Technický list změny (TLZ) č.:

28c

Centrum podpory humanitních věd - CARLA

Sanace poškozeného vnějšího obvodového suterénního zdiva - III. etapa

VÝREZ Z VÝKRESU: F.1.01/6 SANACE VLHKÉHO ZDIVA

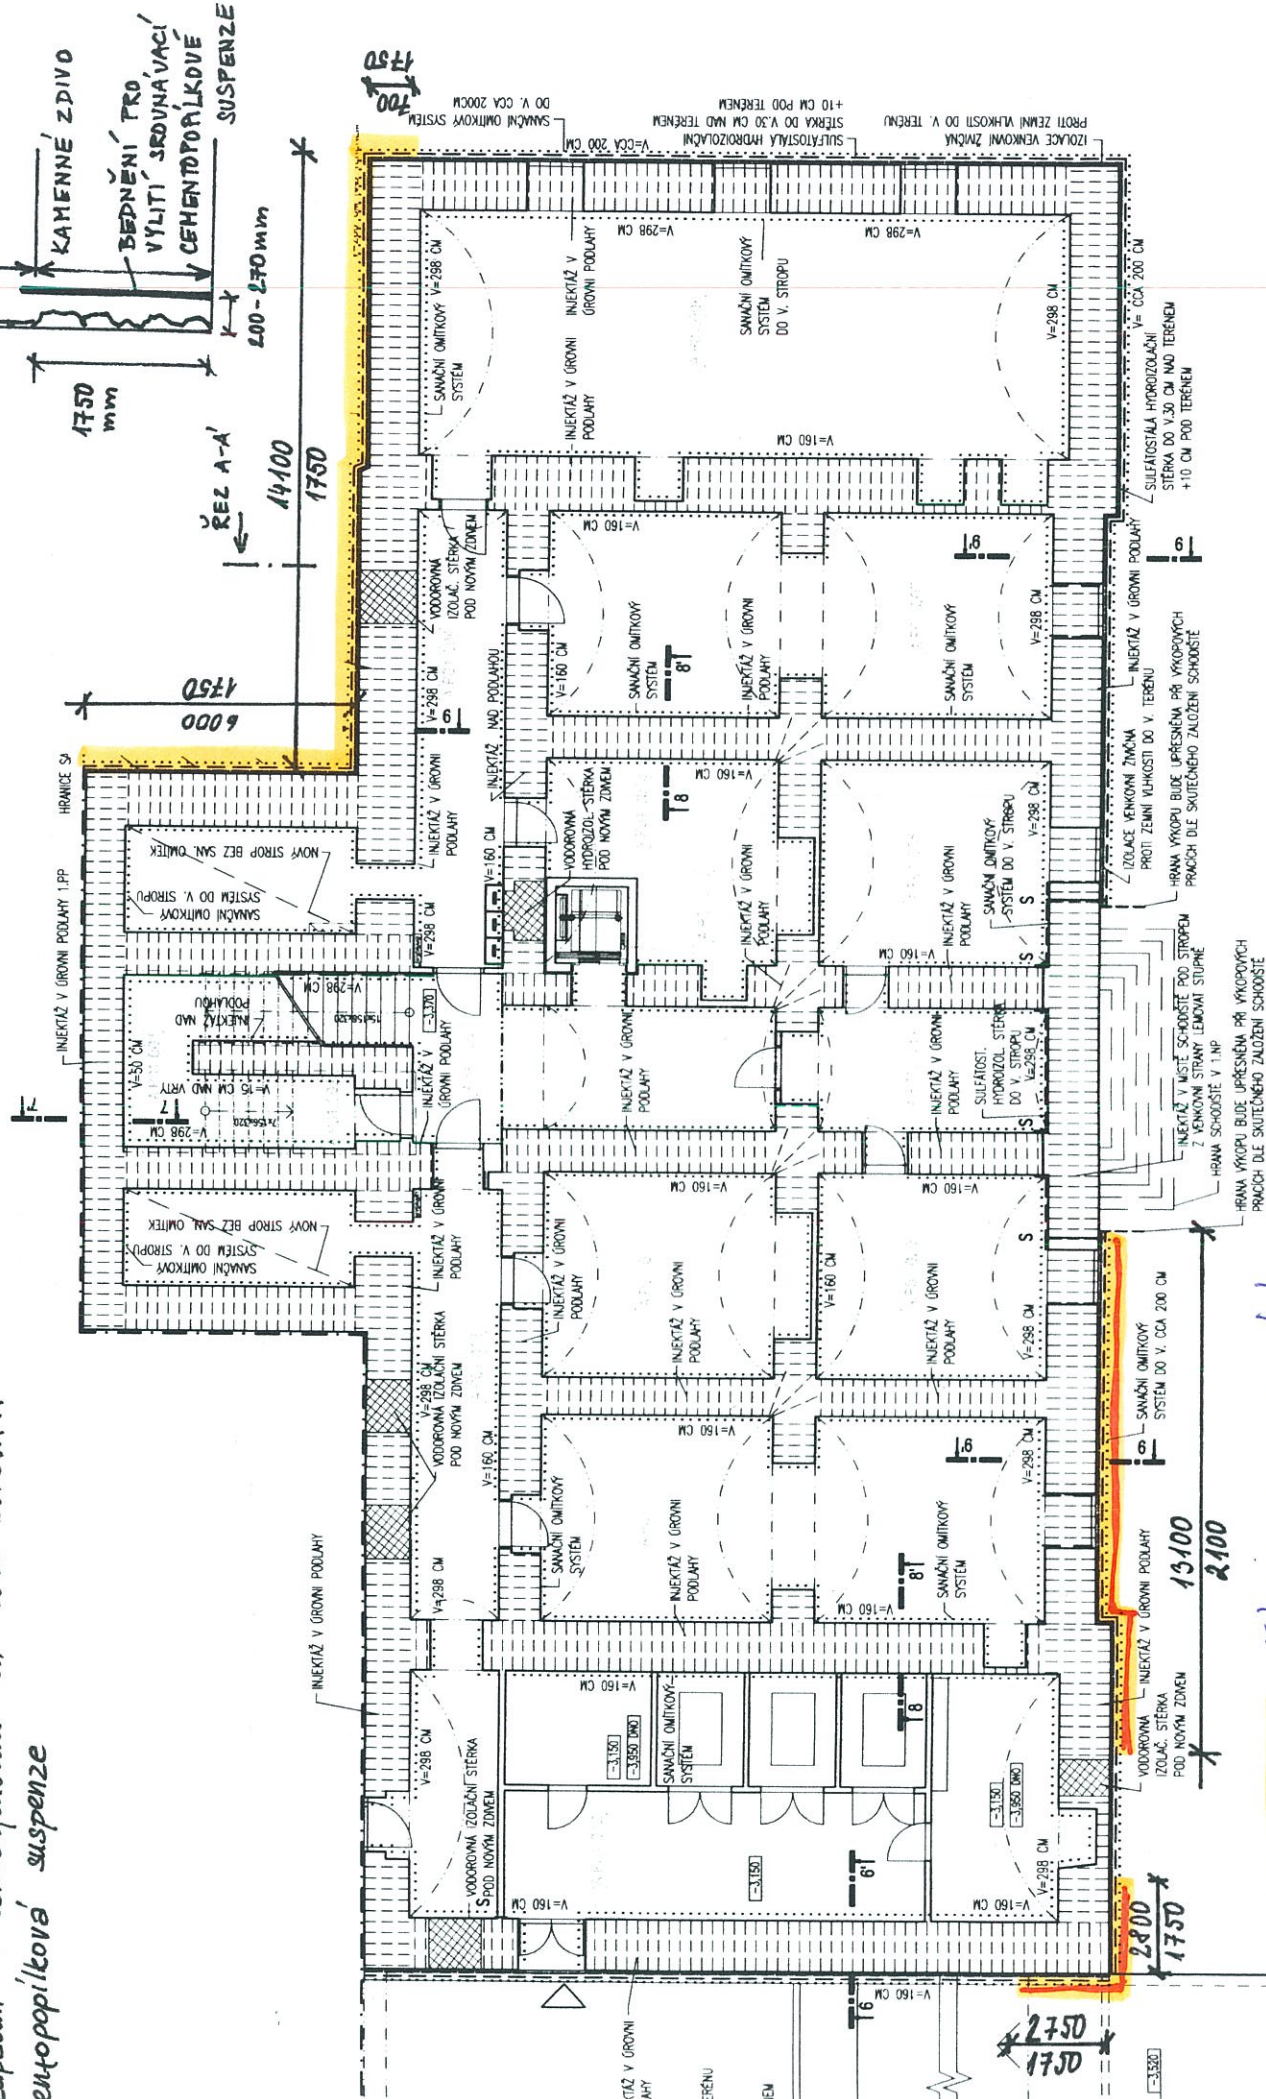
Odhalené zbylé suterénní zdivo severovýchodní a jihozápadní strany objektu A vykazovalo stejně hluboké kaverny až 200mm, a proto bylo statikem opět navrženo zpevnění zalitím cementopopílkovou suspenzí v tloušťce cca 250mm do bednění, a tak zároveň vytvoření staticky vhodného únosného podkladu (cca 2,0 – 3,0 Mpa) pro aplikaci hydroizolační stěrky obvodového suterénního zdiva a drenážního systému dle původního návrhu.

Pod úrovní podlahy 1PP je nutné osadit drenážní systém ve spádu ke kanalizační šachtě. Z toho důvodu jsou výšky výkopu někde hlubší a proto je i výška stěny na jihozápadní straně, jejíž povrch je třeba sjednotit cementopopílkovou suspenzí větší.

- Statické zajištění zdiva bude provedeno vyrovnáním do svislé roviny cementopopílkovou suspenzí (min. tl. 25 mm) aplikovanou do svislého bednění v líci zdiva.

- Statické zajištění cementopopílkovou suspenzí vytvoří podklad pro provedení hydroizolačního souvrství
- Doporučuji omezit výslednou pevnost v tlaku použité směsi na cca 2,0 až 3,0 MPa tak, aby výsledný materiál měl pevnost v tlaku srovnatelnou
